IZBA ADMINISTRACJI SKARBOWEJ W RZESZOWIE

**Wyjaśnienia nr 21, 22, 23, 24, 25, 27, 28, 30, 31, 32, 33, 35, 36, 37, 38, 39, 40, 41, 42,
47, 50, 51, 54 treści SIWZ z 23.12.2019 r.**

Dotyczy postępowania: „**Budowa Oddziału Celnego w Przemysłu wraz z infrastrukturą kontrolno-magazynową dla potrzeb jednostek podległych Podkarpackiemu Urzędowi Celno-Skarbowemu w Przemysłu**”.

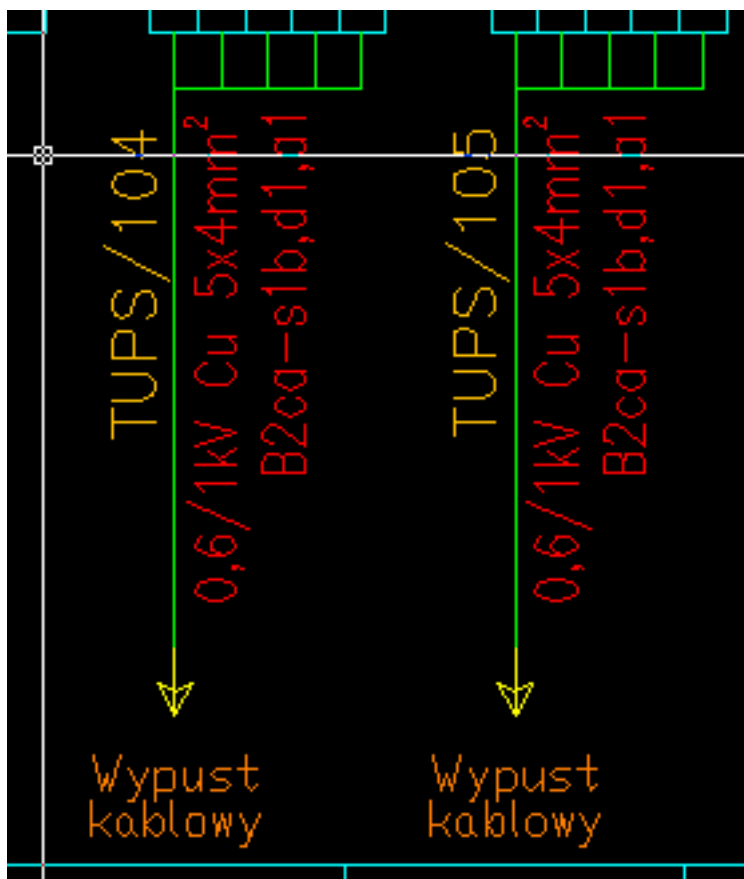
Dot. Instalacji elektrycznych schematy tablic elektrycznych: prosimy o podanie typów kabli i przewodów, albowiem podanie samych wytycznych dyrektywy CPR jest niewystarczające do poprawnej wyceny.

Wszystkie niezbędne parametry kabli zostały określone w dokumentacji np.:
